汎用インバータFR-E800シリーズ 外観変更のお知らせ

発行 日付	2023年3月	件 名	汎用インバータFR-E800シリーズ 外観変更のお知らせ	三菱電機株式会社名古屋製作所 〒461-8670 名古屋市東区矢田南5-1-14 Tel (052) 721-2111大代表
----------	---------	--------	---------------------------------	--

(変更例) 正面カバーの外観

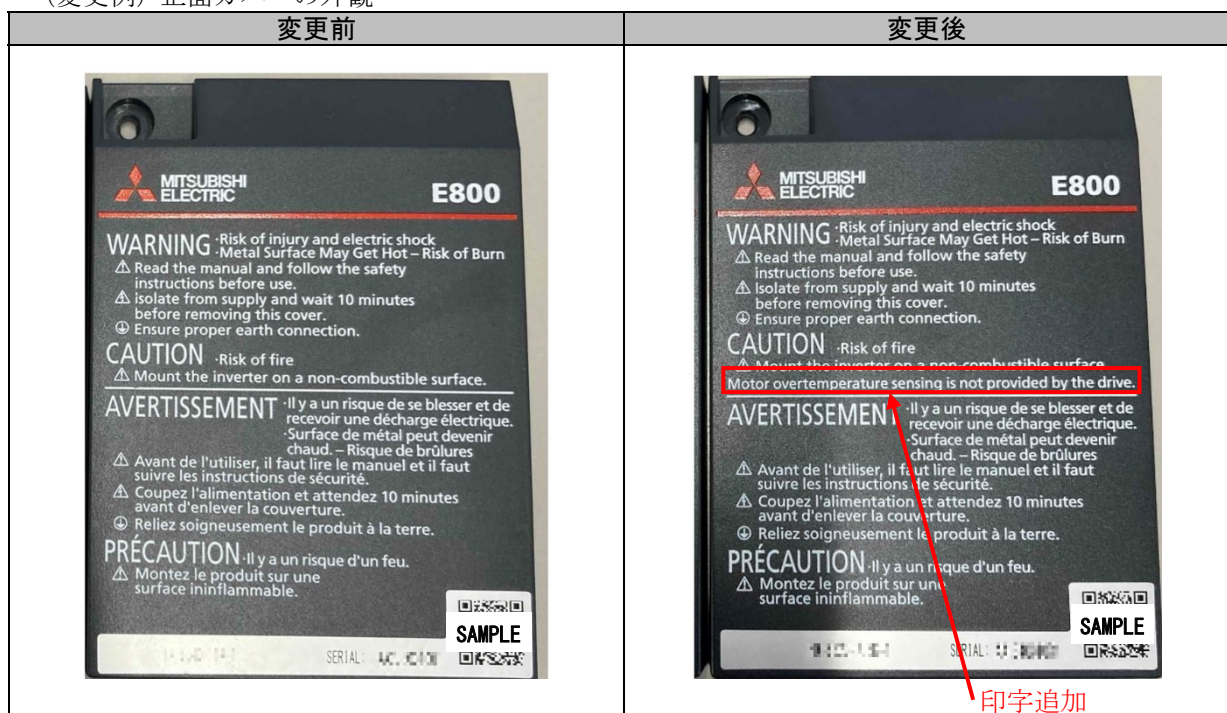
対象機種において、インバータの正面カバーに印字を追加します。（下表赤枠部）

平素より当社駆動制御機器に格別のご愛顧を賜り、厚く御礼申し上げます。
汎用インバータFR-E800シリーズは、モータ温度を直接観測していないため、UL規格の要求に基づき、従来より同梱取扱説明書『インバータを安全にお使いいただくために』（7.2 UL、cULについての注意事項）に「Motor overtemperature sensing is not provided by the drive.」と記載しております。本セールスとサービスでは、規格要求上当該文章を製品本体にも記載する必要があるとの指摘をUL認証機関から受けたことに伴い、インバータの正面カバーに印字を追加しますのでお知らせします。本変更による製品の品質、性能、仕様への影響はありません。
